原 発 本 第 2 1 1 号

玄海原子力発電所原子炉施設保安規定変更認可申請書の一部補正について

玄海原子力発電所原子炉施設保安規定変更認可申請書のうち
別添（玄海原子力発電所原子炉施設保安規定変更前後比較表）
の一部補正

玄海原子力発電所原子炉施設保安規定
変更前後比較表

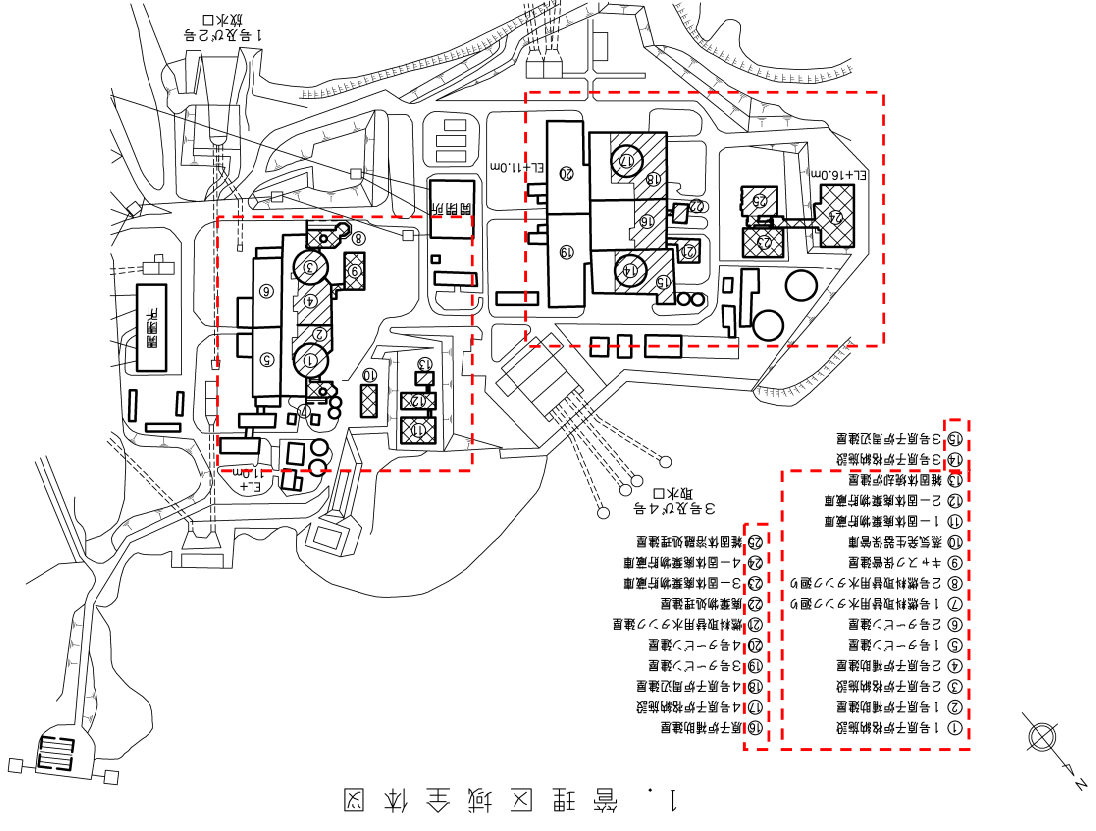
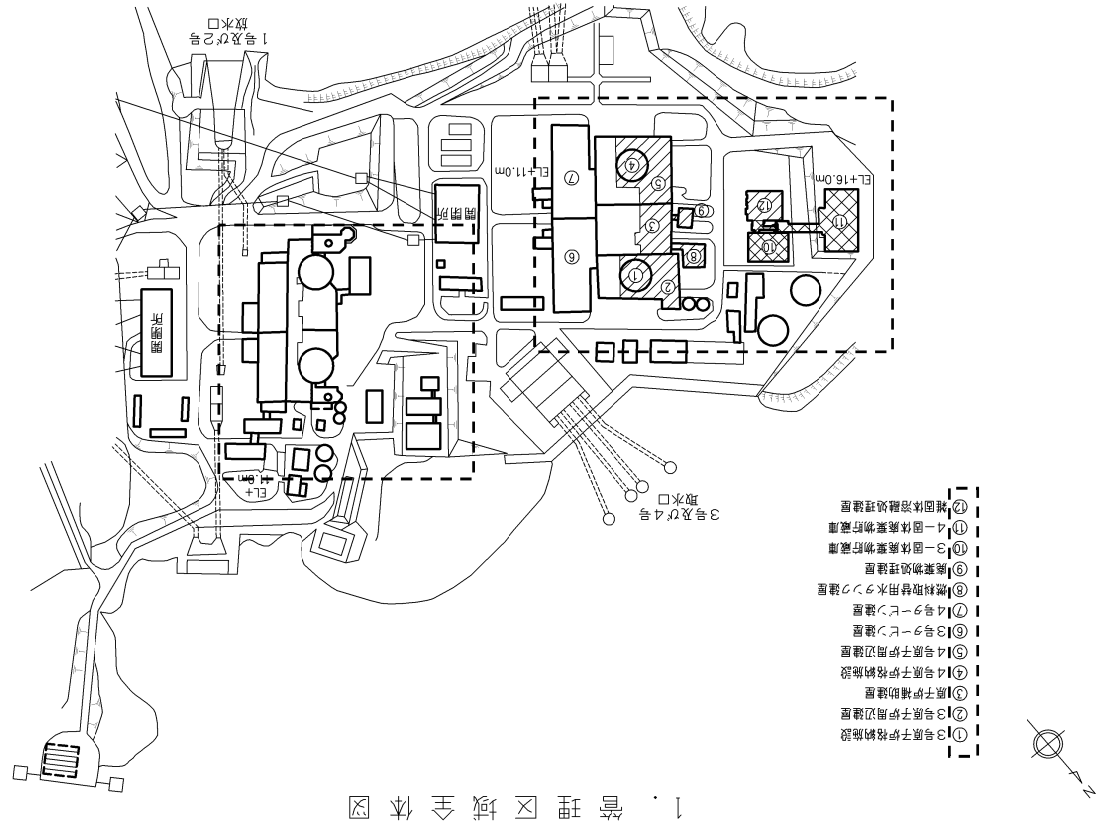
変 更 前	変 更 後	備 考
<p>添付 4 管理区域図 (第 103 条及び第 104 条関連)</p> <p>管理区域図目次</p> <ol style="list-style-type: none"> 1. 管理区域全体図 2. 3、4号炉 管理区域図 その1 3. 3、4号炉 管理区域図 その2 4. 3、4号炉 管理区域図 その3 5. 3、4号炉 管理区域図 その4 6. 3、4号炉 管理区域図 その5 7. 3、4号炉 管理区域図 その6 8. 廃棄物処理建屋 管理区域図 その1 9. 廃棄物処理建屋 管理区域図 その2 10. 廃棄物処理建屋 管理区域図 その3 11. 廃棄物処理建屋 管理区域図 その4 12. 廃棄物処理建屋 管理区域図 その5 13. 廃棄物処理建屋 管理区域図 その6 14. 廃棄物処理建屋 管理区域図 その7 15. 廃棄物処理建屋 管理区域図 その8 16. 固体廃棄物貯蔵庫 管理区域図 その1 17. 固体廃棄物貯蔵庫 管理区域図 その2 18. 固体廃棄物貯蔵庫 管理区域図 その3 19. 固体廃棄物貯蔵庫 管理区域図 その4 20. 固体廃棄物貯蔵庫 管理区域図 その5 21. 固体廃棄物貯蔵庫 管理区域図 その6 22. 固体廃棄物貯蔵庫 管理区域図 その7 23. 固体廃棄物貯蔵庫 管理区域図 その8 24. 固体廃棄物貯蔵庫 管理区域図 その9 25. 固体廃棄物貯蔵庫 管理区域図 その10 26. 固体廃棄物貯蔵庫 管理区域図 その11 27. 固体廃棄物貯蔵庫 管理区域図 その12 28. 固体廃棄物貯蔵庫 管理区域図 その13 29. 固体廃棄物貯蔵庫 管理区域図 その14 30. 固体廃棄物貯蔵庫 管理区域図 その15 31. 固体廃棄物貯蔵庫 管理区域図 その16 32. 固体廃棄物貯蔵庫 管理区域図 その17 33. 固体廃棄物貯蔵庫 管理区域図 その18 34. 固体廃棄物貯蔵庫 管理区域図 その19 35. 固体廃棄物貯蔵庫 管理区域図 その20 36. 固体廃棄物貯蔵庫 管理区域図 その21 37. 固体廃棄物貯蔵庫 管理区域図 その22 38. 固体廃棄物貯蔵庫 管理区域図 その23 39. 固体廃棄物貯蔵庫 管理区域図 その24 40. 固体廃棄物貯蔵庫 管理区域図 その25 41. 固体廃棄物貯蔵庫 管理区域図 その26 42. 固体廃棄物貯蔵庫 管理区域図 その27 	<p>添付 4 管理区域図 (第 103 条及び第 104 条関連)</p> <p>管理区域図目次</p> <ol style="list-style-type: none"> 1. 管理区域全体図 2. 1、2号炉 管理区域図 その1 3. 1、2号炉 管理区域図 その2 4. 1、2号炉 管理区域図 その3 5. 1、2号炉 管理区域図 その4 6. 1、2号炉 管理区域図 その5 7. 1、2号炉 管理区域図 その6 8. 1、2号炉 管理区域図 その7 9. 1、2号炉 管理区域図 その8 10. 3、4号炉 管理区域図 その1 11. 3、4号炉 管理区域図 その2 12. 3、4号炉 管理区域図 その3 13. 3、4号炉 管理区域図 その4 14. 3、4号炉 管理区域図 その5 15. 3、4号炉 管理区域図 その6 16. 雑固体焼却炉建屋 管理区域図 その1 17. 雑固体焼却炉建屋 管理区域図 その2 18. 雑固体焼却炉建屋 管理区域図 その3 19. 雑固体焼却炉建屋 管理区域図 その4 20. 雑固体焼却炉建屋 管理区域図 その5 21. 雑固体焼却炉建屋 管理区域図 その6 22. 廃棄物処理建屋 管理区域図 その1 23. 廃棄物処理建屋 管理区域図 その2 24. 廃棄物処理建屋 管理区域図 その3 25. 廃棄物処理建屋 管理区域図 その4 26. 廃棄物処理建屋 管理区域図 その5 27. 廃棄物処理建屋 管理区域図 その6 28. 廃棄物処理建屋 管理区域図 その7 29. 廃棄物処理建屋 管理区域図 その8 30. 固体廃棄物貯蔵庫 管理区域図 その1 31. 固体廃棄物貯蔵庫 管理区域図 その2 32. 固体廃棄物貯蔵庫 管理区域図 その3 33. 固体廃棄物貯蔵庫 管理区域図 その4 34. 固体廃棄物貯蔵庫 管理区域図 その5 35. 固体廃棄物貯蔵庫 管理区域図 その6 36. 固体廃棄物貯蔵庫 管理区域図 その7 37. 蒸気発生器保管庫 管理区域図 38. 雑固体溶融処理建屋 管理区域図 その1 39. 雑固体溶融処理建屋 管理区域図 その2 40. 雑固体溶融処理建屋 管理区域図 その3 41. 雑固体溶融処理建屋 管理区域図 その4 42. 雑固体溶融処理建屋 管理区域図 その5 	<ul style="list-style-type: none"> ・玄海原子力発電所 1号炉及び2号炉の廃止措置を実施するための変更 ・運用の明確化に伴う変更

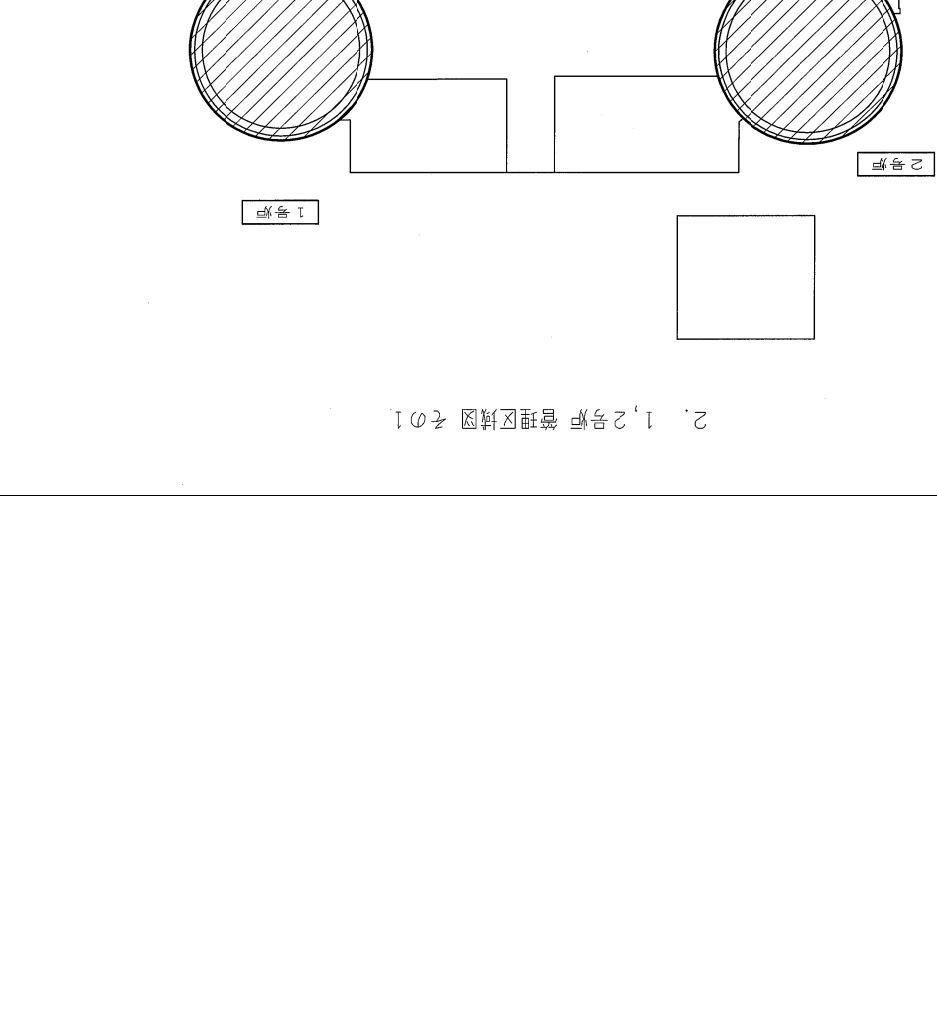
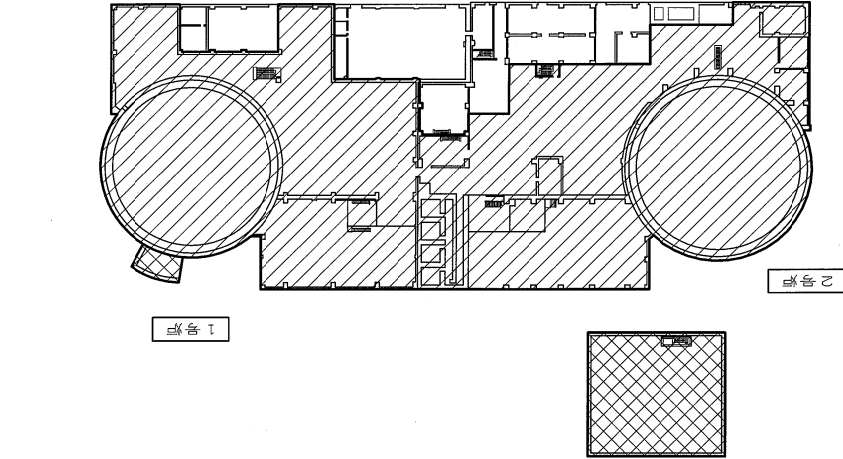
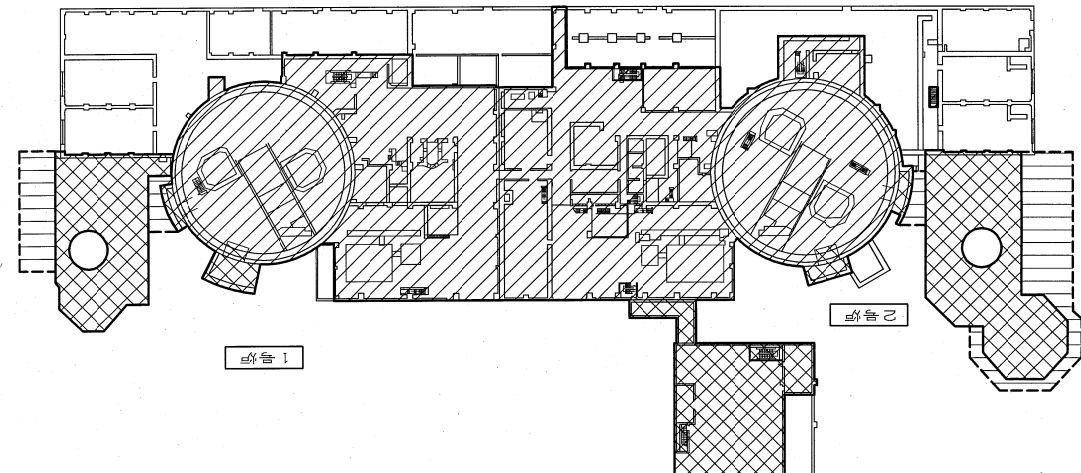
- 玄海原子力発電所1号炉及び2号炉の廃止措置を実施するための変更
- 運用の明確化に伴う変更

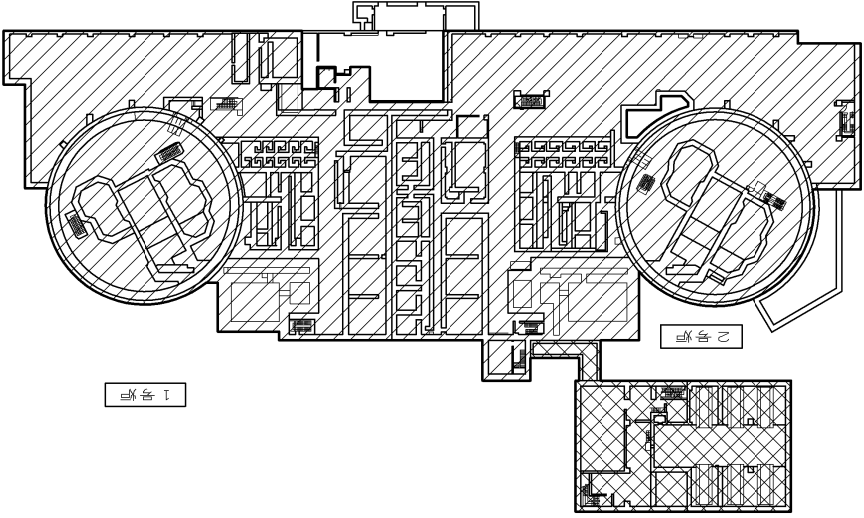
変 更 前	変 更 後	備 考
<p>(規定なし)</p>	<p style="color: red;">第2編 添付2 管理区域図より移動</p> <div style="text-align: center;"> <p>2. 1, 2号炉 管理区域図 その1</p>  <p>原子炉建屋 (E.L. 26.9M) 原子炉補助建屋 (E.L. 21.25M) 原子炉格納殻 (E.L. 26.9M) キヤノ管建屋 (E.L. 21.25M)</p> </div>	<ul style="list-style-type: none"> ・ 玄海原子力発電所 1号炉及び2号炉の廃止措置を実施するための変更 ・ 運用の明確化に伴う変更

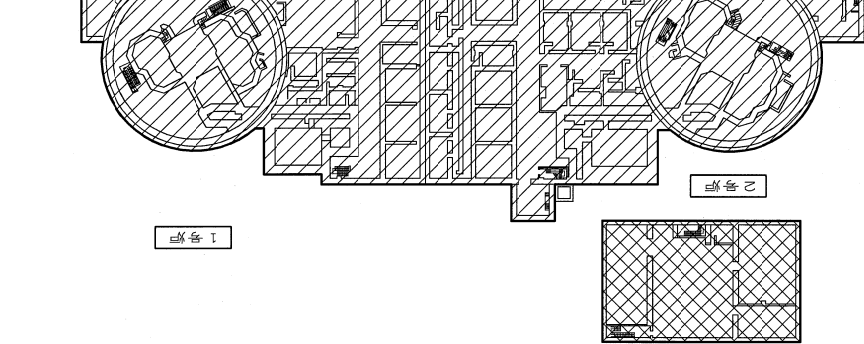
変 更 前	変 更 後	備 考
<p>(規定なし)</p>	<p>第2編 添付2 管理区域図より移動</p>  <p>3. 1, 2号炉 管理区域図 その2</p> <p>原子炉格納殻 (EL. 18.3M) 原子炉補助建屋 (EL. 18.3M) キヤパシタ建屋 (EL. 18.5M)</p>	<ul style="list-style-type: none"> • 玄海原子力発電所1号炉及び2号炉の廃止措置を実施するための変更 • 運用の明確化に伴う変更

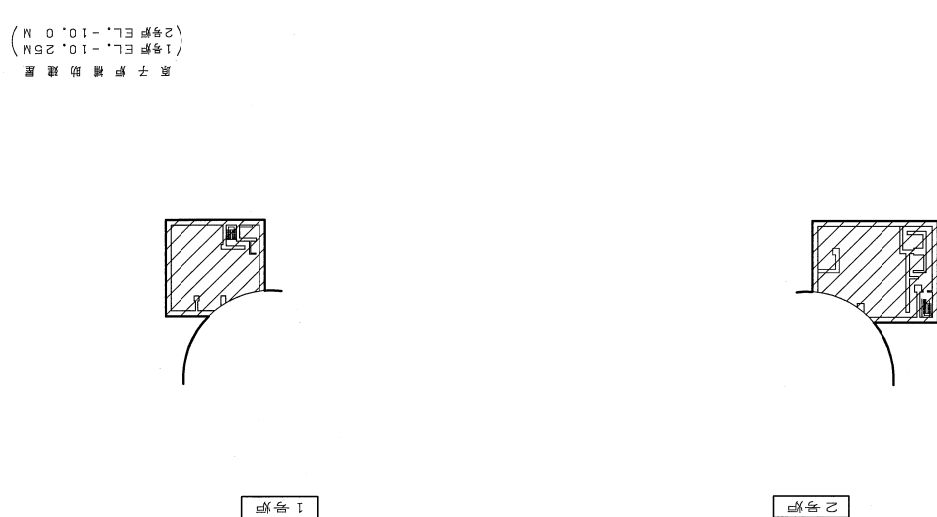
変 更 前	変 更 後	備 考
<p>(規定なし)</p>	<p>第2編 添付2 管理区域図より移動</p> <p>5. 1, 2号炉 管理区域図 その4</p>  <p>原子核燃料貯蔵 (E.L. 8.0M) 原子炉補助建屋 (E.L. 9.3M) キヤンパイン建屋 (E.L. 2.0M)</p>	<ul style="list-style-type: none"> • 玄海原子力発電所1号炉及び2号炉の廃止措置を実施するための変更 • 運用の明確化に伴う変更

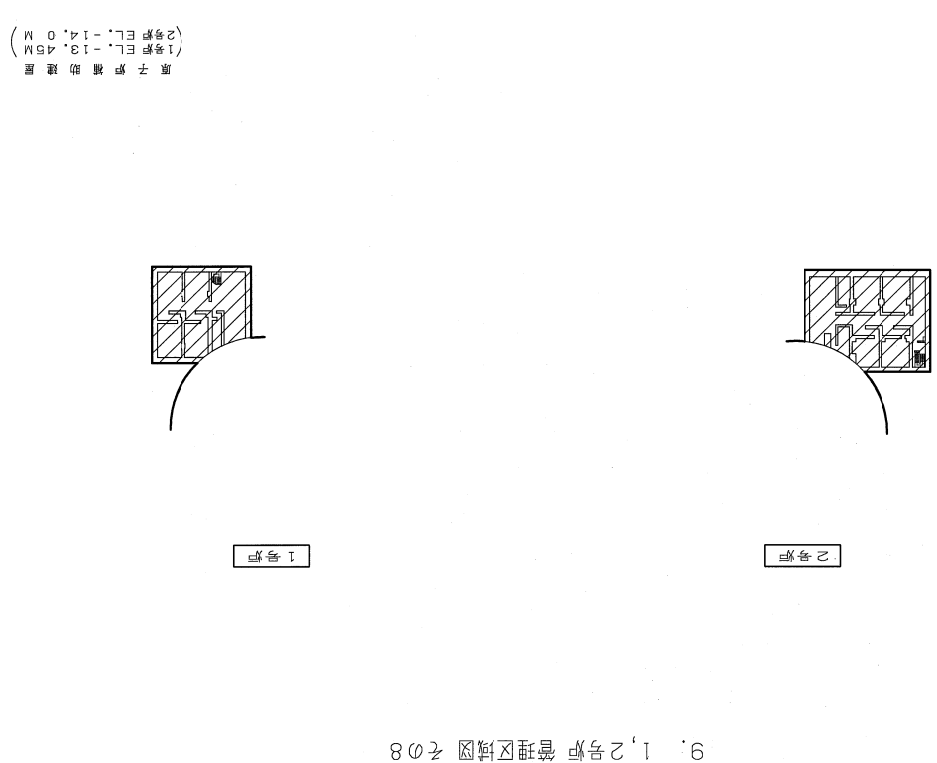
変 更 前	変 更 後	備 考
<p>(規定なし)</p>	<p>第2編 添付2 管理区域図より移動</p>  <p>6. 1, 2号炉 管理区域図 その5</p> <p>原子炉格納塔 (EL. -0.95M) 原子炉助燃層 (EL. 0M) 原子炉格納層 (EL. -3.7M)</p>	<ul style="list-style-type: none"> • 玄海原子力発電所1号炉及び2号炉の廃止措置を実施するための変更 • 運用の明確化に伴う変更
